#### Arrêté du 23 septembre 2015 relatif à la modification de la signalisation routière en vue de favoriser les mobilités actives

NOR : INTS1522163A

**Objet** : modification de la signalisation routière en vue de favoriser et de sécuriser le cheminement des piétons et des cyclistes.

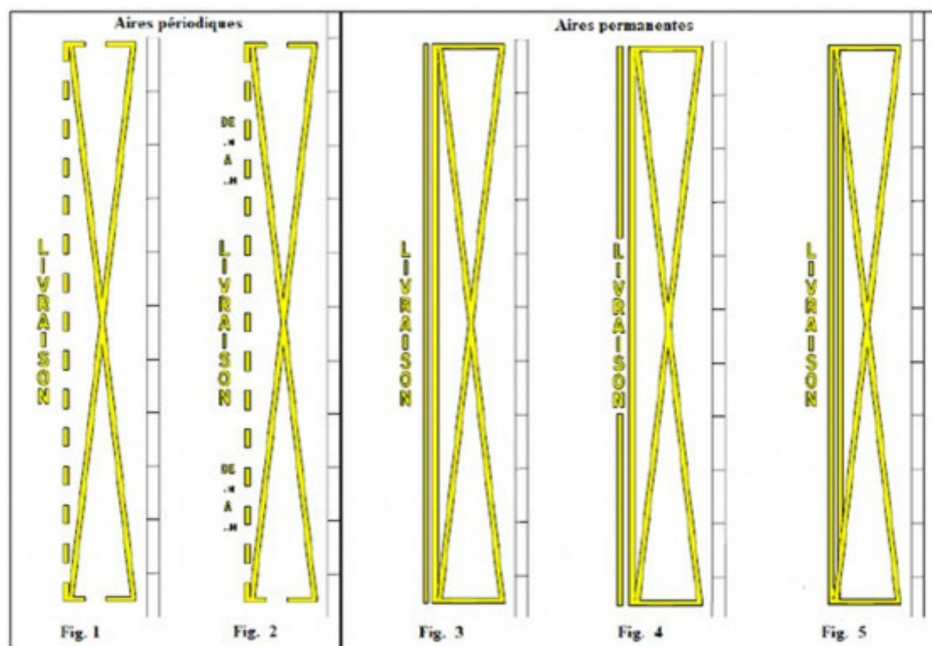
« Pour les emplacements réservés de manière permanente, la délimitation est réalisée par une ligne continue de type T'2 de largeur 2u et de couleur jaune complétée par l'apposition du mot : "Livraison" en jaune le long de l'emplacement disposé de la même manière que le mot : "Payant". Le long de l'emplacement, une seconde ligne continue, de même type et de même largeur, est accolée à la première ligne, avec un espacement minimum d'un u. Placée à l'extérieur de l'emplacement, cette seconde ligne peut être marquée dans le prolongement du mot : "Livraison". L'emplacement est barré d'une croix en diagonale par ligne continue de largeur 2u et de couleur jaune.

« Ce marquage peut être complété par la signalisation verticale décrite aux articles 55 à 55-3 de la 4<sup>e</sup> partie.
